HTTR 原子炉施設
設置許可基準規則への適合性について
第 6 条(飛来物)

令和 2 年 6 月 12 日

日本原子力研究開発機構 大洗研究所
高温ガス炉研究開発センター
高温工学試験研究炉部

申請書、まとめ資料（飛来物）

HTTR原子炉施設の標的面積

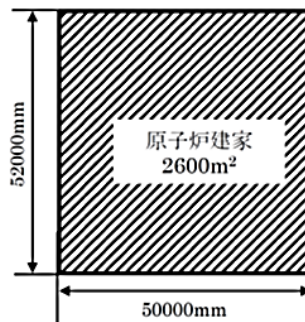
申請書に、航空機落下確率評価における標的面積を算出する際に考慮している建家、安全施設を記載すること。その際、まとめ資料において以下を明確にすること。（まとめ資料では、以前の説明もつけられているため、最終的にどのように評価したかが不明のため。）

- ・有視界飛行方式民間航空機の小型機の係数は「1.0」を使用しているのか。
- ・標的面積は、ガイドの 0.01km^2 を使用しているのか、実面積を使用しているのか。

実面積を使用している場合、対象としている建家は、原子炉建家と使用済燃料貯蔵建家か。

・その場合、ガイドで言う「原子炉の安全停止（炉心冷却も含む。）」に必要な施設は全て含まれていると言えるか。（例えば、原子炉建家以外の屋外の安全施設（排気筒、排気管、冷却塔（炉容器冷却設備のヒートシンク））の面積は考慮しているか。）

航空機落下確率評価で用いたパラメータについて、以下のとおり明確にする。

- ・有視界飛行方式民間航空機の小型機の係数は「1.0」を使用している。
- ・標的面積は、実面積を使用し、原子炉建家、使用済燃料貯蔵建家及び冷却塔を考慮している。
- ・ガイドにおける標的面積に係る記載では、「原子炉施設への航空機落下に対する影響評価を行う場合において、航空機落下事故時の安全性を確保する観点から重要なのは、大量の放射性物質を蓄えている炉心や使用済燃料プールを保護すること、並びに、原子炉の安全停止（炉心冷却も含む。）を確保することである。」との記載がある。よって、標的面積の対象は、原子炉建家、使用済燃料貯蔵建家及び冷却塔としている。
